WKŁADKA DO INSTRUKCJI SERWISOWEJ ODKURZACZY TYP 2500.0, 2500.5

W Instrukcji Serwisowej Odkurzaczy serii 2500 ulegają zmianie zapisy:

Sposób oznaczenia typu

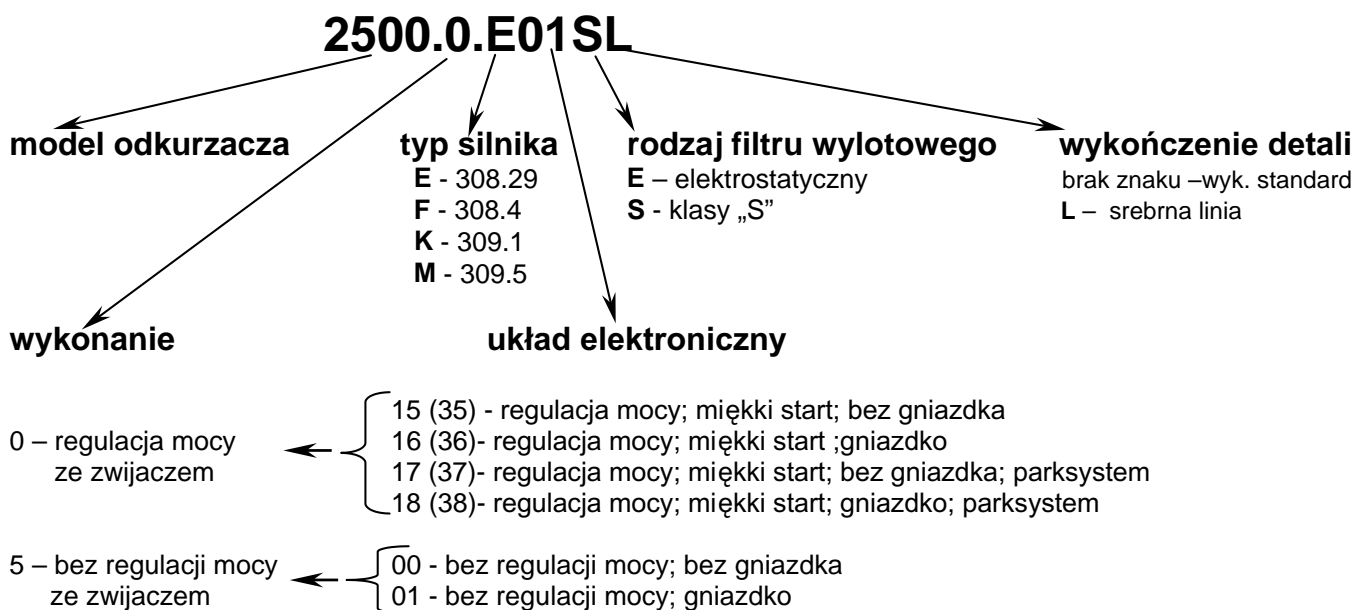
Str. 1 – w sposobie oznaczenia typu wyrobu wprowadza się na końcu oznaczenia dodatkowe oznaczenie:

Wykończenie detali:

- brak dodatkowego znaku - to wyrób w wykonaniu standardowym, detale nie malowane
- **L** – wykonanie wyrobu tzw. „srebrna linia”, detale zewnętrzne w kolorze srebrnym
